ACTA No. 20241105

Revisión y discusión de los componentes de geotecnia y estructuras del proyecto: CONSTRUCCIÓN DEL COLECTOR DE ALCANTARILLADO SANITARIO, ESTACION DE BOMBEO DE AGUAS RESIDUALES Y OPTIMIZACIÓN DEL SISTEMA DE TRATAMIENTO DE AGUAS RESIDUALES DEL DISTRITO SANITARIO OCCIDENTAL EN EL MUNICIPIO DE CHINÚ-DEPARTAMENTO DE CÓRDOBA.

Ilustración 1. Tomado del plano de estructuras existentes y proyectadas.

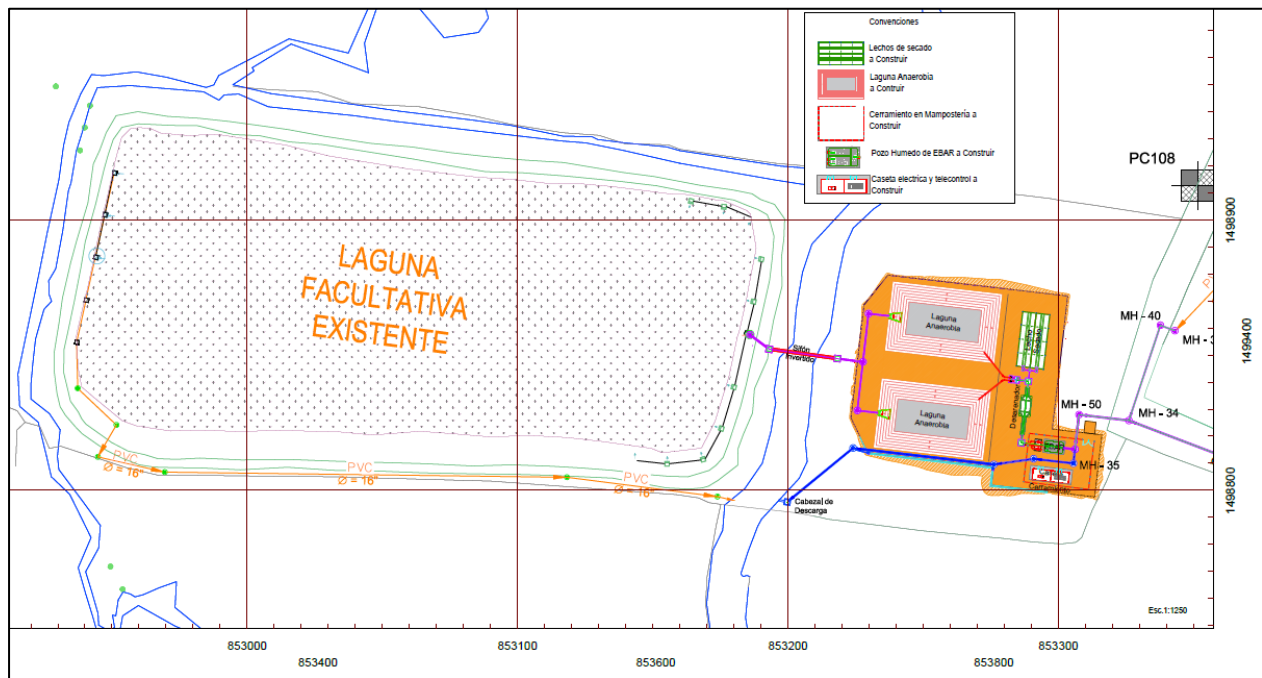
Se mencionó que el colector sanitario existente está trazado en línea magenta o morada en los planos.

Este colector será reemplazado por nuevas estructuras proyectadas.

Se discutió la existencia de un viaducto que actualmente conduce el colector. Este viaducto dejará de funcionar y será reemplazado por una tubería enterrada, eliminando la necesidad del viaducto.

Actualmente, hay un desarenador en funcionamiento que será retirado del servicio.

Se aclaró que no es un sedimentador primario, como se mencionó en algunos documentos, sino un desarenador.

Incluye varias estructuras nuevas como una caja de control de caudales, una caja de recepción, lechos de secado, y lagunas anaerobias. **El desarenador existente no se identifica, favor incluir.**

- **Claridad en los Planos:** Se solicitó que los planos sean claros en cuanto a las estructuras existentes y proyectadas.
